2021年 ハッ場ダム現地調査

情報公開により、入手した資料

報告書では、地盤変状については異常なしと書かれているが、測定された数値を見ると、いくつかの箇所に変動が見られる。
(これは、計測誤差、計測器不良なのか？ 現地での確認が必要)

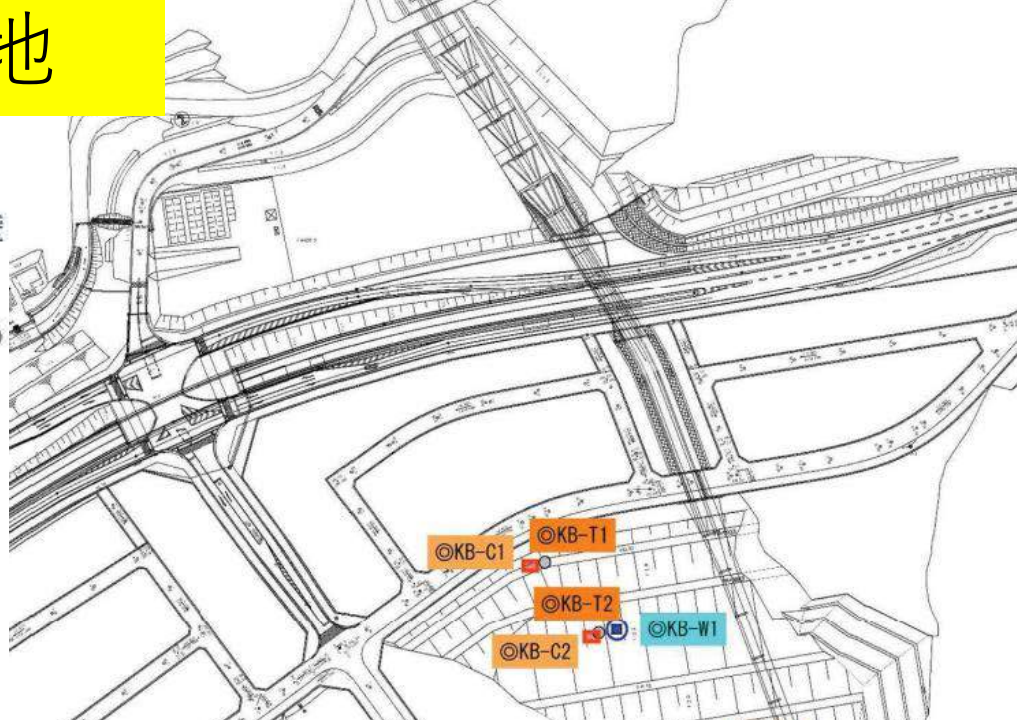
路面に亀裂、歩道と車道の舗装の間が広がっている。
国交省も変状の観測を行っている（?）。

道路面には明瞭な変位がある
